改善箇所説明図

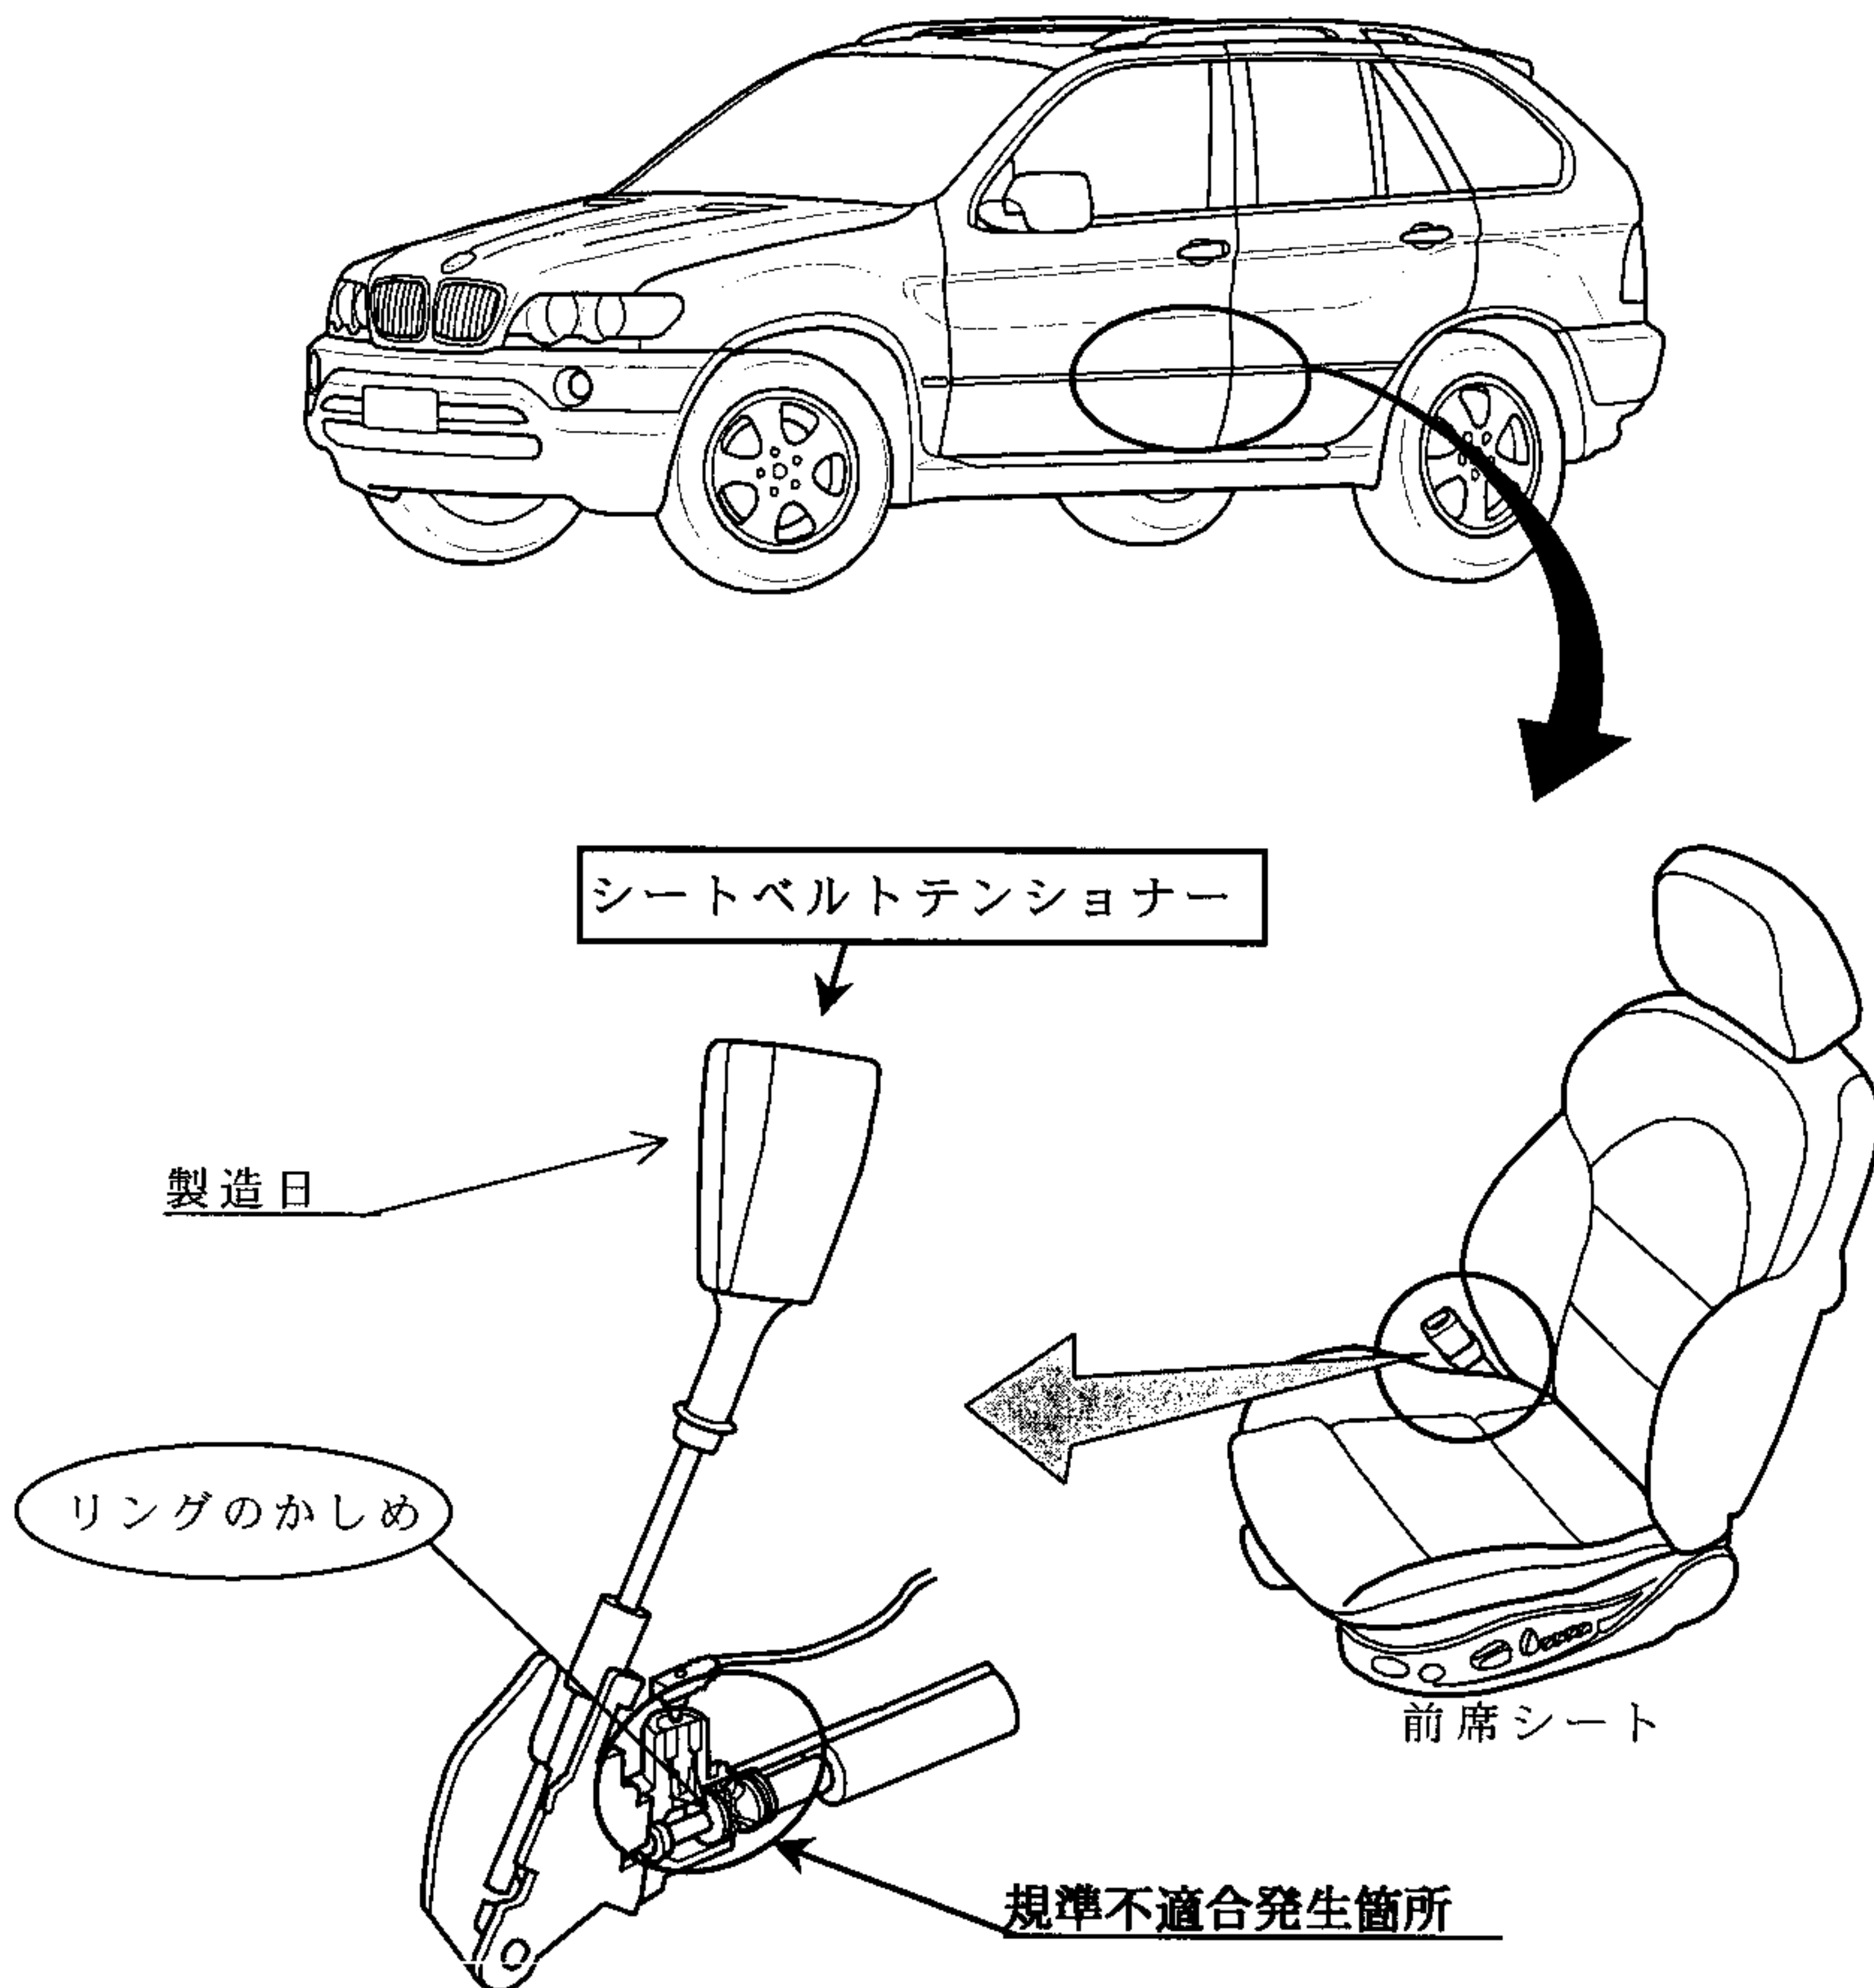
不具合の内容

運転者席および助手席の座席ベルトにおいて、シートベルトテンショナー内部のリングのかしめが不適切なため、作動時にシートベルトのたわみを適切に吸収することができず、衝突時等に確実な人員の拘束ができないおそれがある。

改善措置の内容

- ・全車両、シートベルトテンショナーの製造日を点検し、該当するものは当該部品を良品と交換する。

注： は交換部品を示す。
